6.4 IFM Dokumentation Mehrkosten, BWV am 01.09.2020**1- Los 300-01 Erläuterung zur Baustelleneinrichtung**

Ergänzung zum Mehrkostenantrag vom 15.07.2020

2- Los 300-02 Erweiterter Rohbau innen und Abbruch

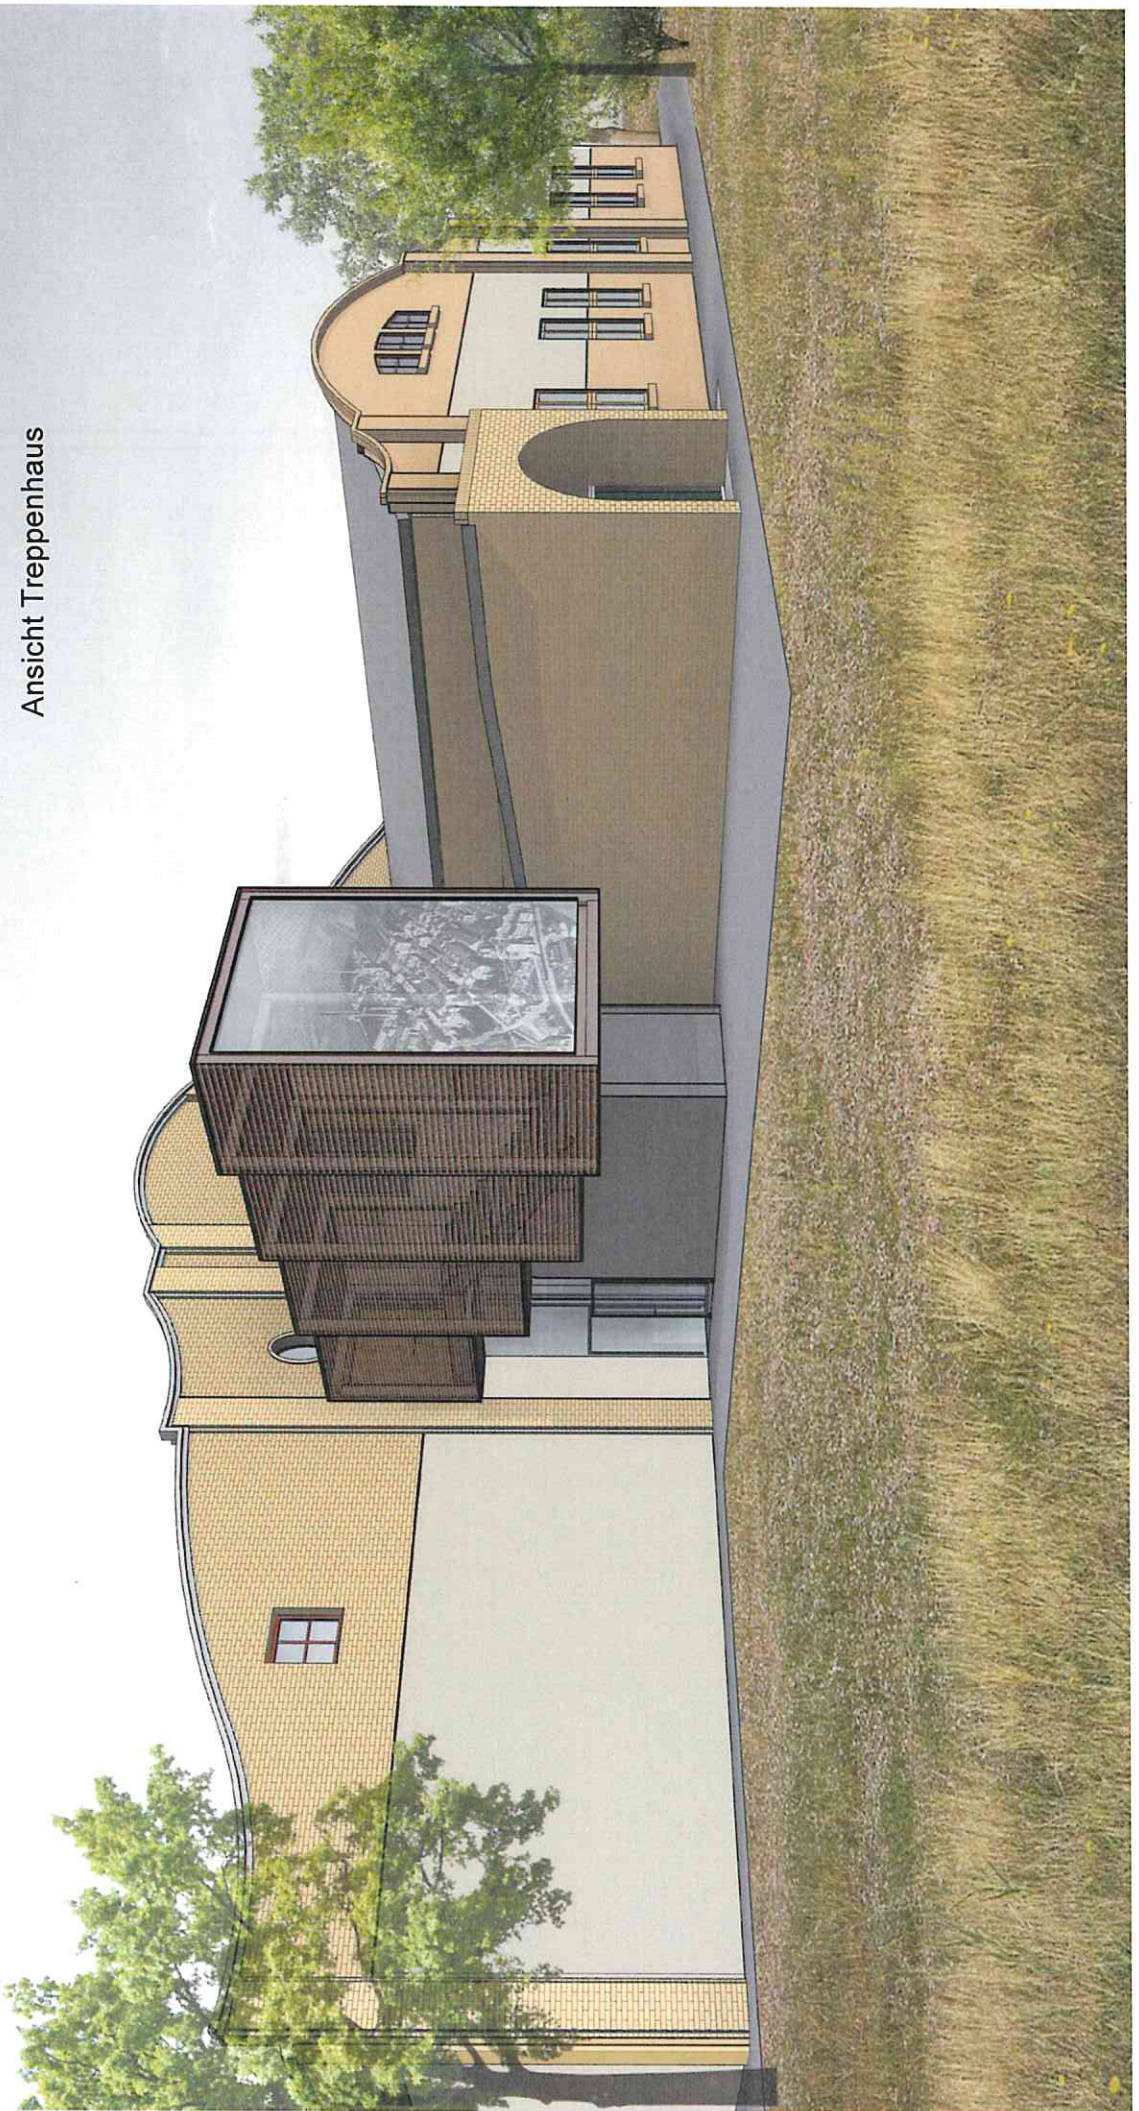
Rückbau Stahlkonstruktion

Abbruch Hohlmauerwerk des Podestes, darin Dämmung und Dachpappe zur Entsorgung

3- Los 300-03 Erweiterter Rohbau und Außentreppe

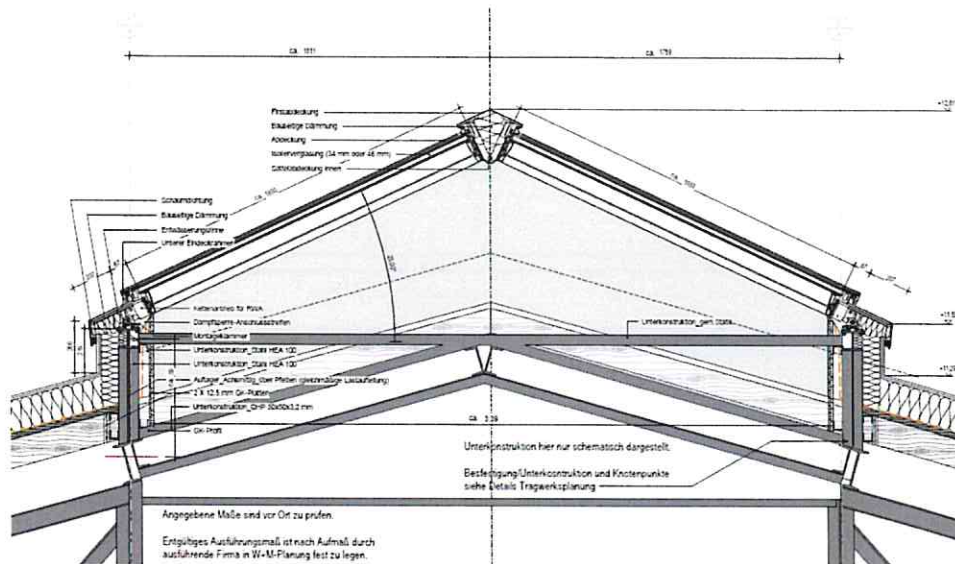
- Die Preisdifferenz begründet sich aus der atypischen Baukonstruktionen und Bauprodukte, die nur schwer zu kalkulieren und nicht nach Standardleistungsbuch zu verpreisen sind. (Gestaltung s.Anlage)
